# Avviso urgente di sicurezza

Dicembre 2017

<u>Oggetto</u>: Pacemaker– Informazioni riguardanti la programmazione tecnica – Sensore della ventilazione minuto. Rif.: 92186345-FA

Pacemaker interessati	Modelli
VALITUDE™ CRT-P	U125, U128
ACCOLADE™ Pacemakers	L300, L301, L310, L311, L321, L331
ESSENTIO™ Pacemakers	L100, L101, L110, L111, L121, L131
VISIONIST™ CRT-P	U225, U226, U228
PROPONENT™ Pacemakers	L200, L201, L209, L210, L211, L221, L231
ALTRUA™ 2 Pacemakers	S701, S702, S722

Figura 2. Esempio di oversensing del segnale della VM

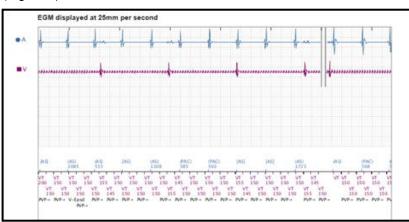
I pacemaker Boston Scientific effettuano un controllo dell'elettrocatetere VM circa ogni ora per valutare l'integrità dell'elettrocatetere stesso e della sua connessione. Il vettore attivo può essere il vettore primario (da elettrodo distale RA alla cassa del pacemaker) o il vettore secondario (da elettrodo distale RV alla cassa del pacemaker). Potendosi utilizzare l'uno o l'altro vettore per misurare la VM, almeno uno degli elettrocateteri impiantati deve avere impedenze dell'elettrocatetere bipolare normali. Normalmente il segnale del sensore della VM è filtrato correttamente dal pacemaker. Tuttavia, ove si rilevasse una condizione di impedenza elevata all'interno del sistema elettrocatetere-pacemaker, il segnale del sensore della VM potrebbe essere rilevato come oversensing (Figura 2).

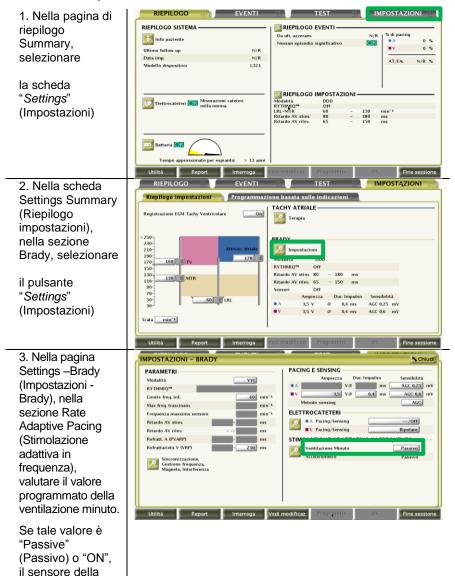
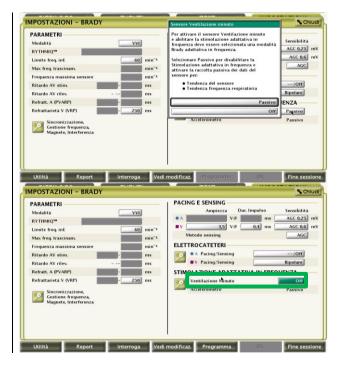
Per tutti i pacemaker e i dispositivi CRT-P interessati, disattivare ("OFF") il sensore della VM disabilitandolo nelle impostazioni della stimolazione adattiva in frequenza

VM è abilitato.

4. Per eliminare il rischio di oversensing del segnale del sensore della VM, programmare il sensore della ventilazione minuto su "OFF"

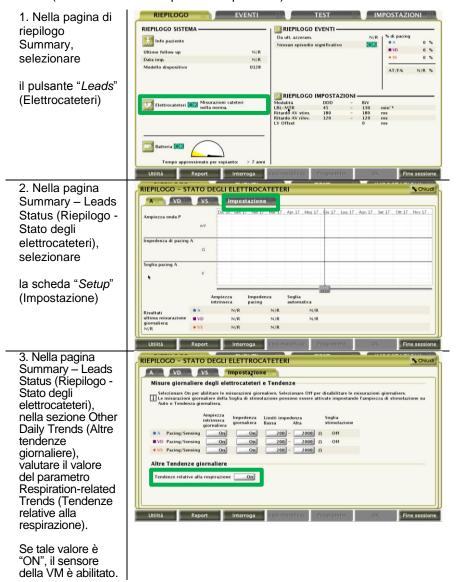
Per le configurazioni dei dispositivi CRT-P per gli Stati Uniti, disattivare ("OFF") il sensore della VM disattivando il parametro Respiratory Rate Trend (Tendenza della freguenza respiratoria).

4. Per eliminare il rischio di oversensing del segnale del sensore della VM, programmare il valore di Respiration-related Trends (Tendenze relative alla respirazione) su "OFF"
